Note aux parties (n°1 extrait Expertise judiciaire)

« 1.8. Type de défaut (réglementaire, contractuel ou d'une exécution défectueuse) :

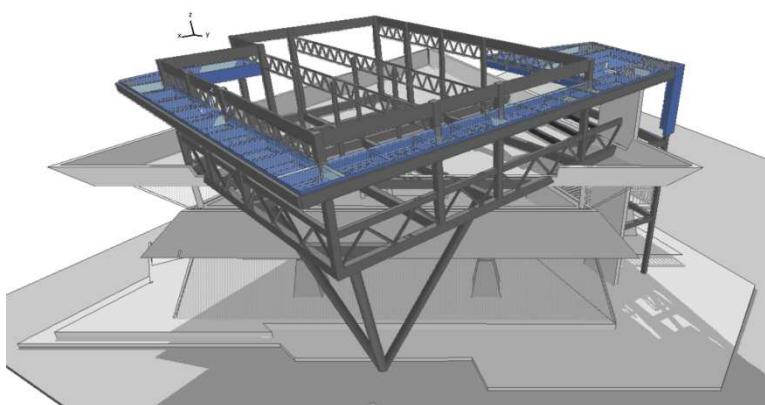
418 1.8.1. R+2 : une conception de l'ouvrage et un exécution des menuiseries qui n'ont pas pris en compte le volume d'eau important qui pouvait parvenir sur la façade face à la mer

425 1.9.1.1. au cabinet CPT ARCHITECTURE qui n'a pas prévu d'ouvrage permettant de limiter le

426 volume d'eau pouvant atteindre les menuiseries, qui n'a pas prescrit d'ouvrages qui

427 devaient résister au volume d'eau important pouvant atteindre les menuiseries en cas

428 de pluie de forte intensité, avec vents marin. La proportion proposée sera de 60% »

Initialement, le auvent de protection au dessus des menuiseries était prévu plein (non ajourée). Cependant cette solution, n'a pas été retenue pour des raisons de surcharge de neige et/ou de prise au vent.
